H4-CA-211-R03

審査資料の品質確認について

審査資料の品質について コメント一覧表

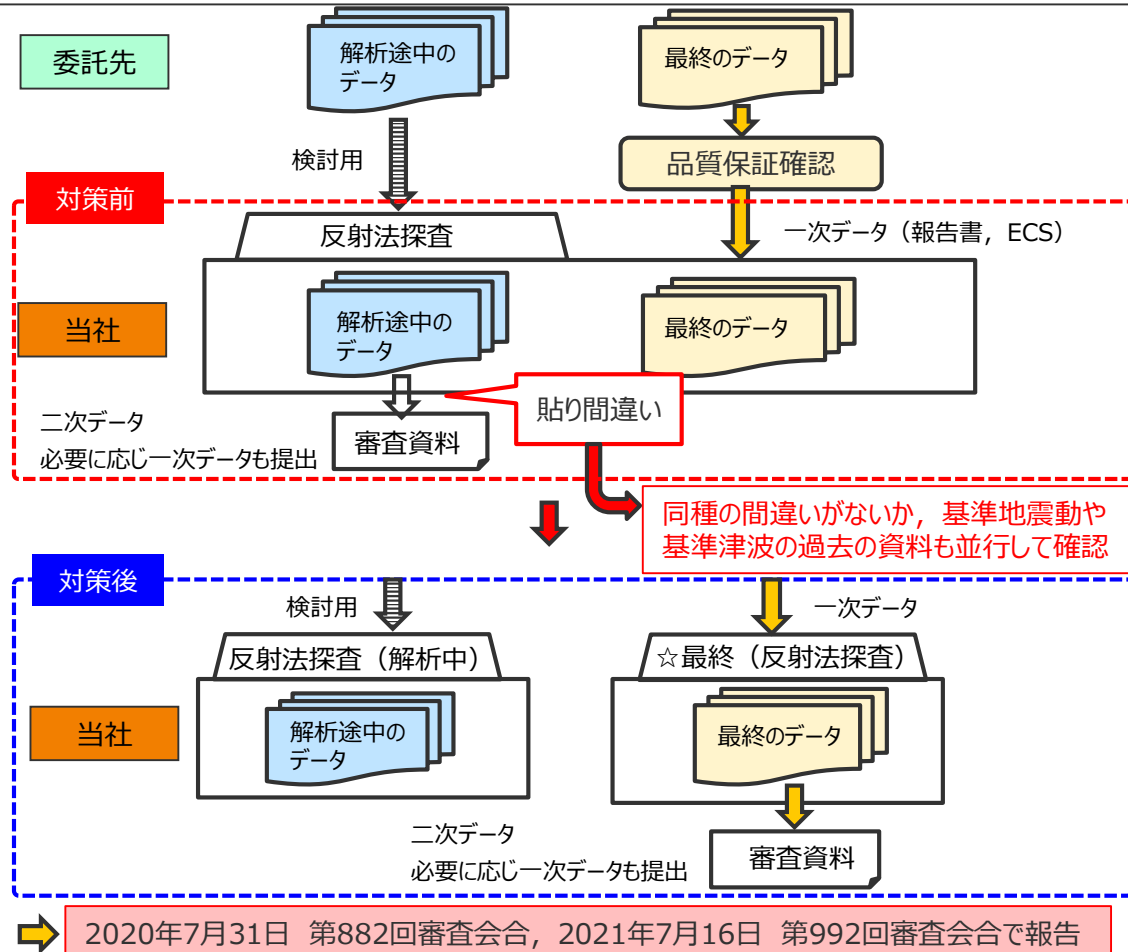
発生事象

2016年1月8日 第316回審査会合（敷地の地質・地質構造）

反射法探査の結果の速度断面と深度断面の貼り間違い

発生要因

解析途中のデータ（速度断面）と最終のデータ（深度断面）を同じ保存先（フォルダ）に保管しており、似た様なデータが混在していたことから審査資料作成時の確認不足により貼り間違いをしてしまった。（二次データ作成ミス）

地震動の資料で同種の間違いを発見

2014年12月19日 第176回審査会合（地下構造）

地盤モデル記載の間違い

2017年12月15日 第532回審査会合（海洋プレート内地震の地震動評価）

評価結果の貼り間違い

対策

解析途中のデータと最終的に審査資料に掲載するデータの保存先（フォルダ）を事前に分けることで貼り間違いを防止する。

また、同種の間違いが基準地震動や基準津波の過去の資料にも無いかを並行して確認する。
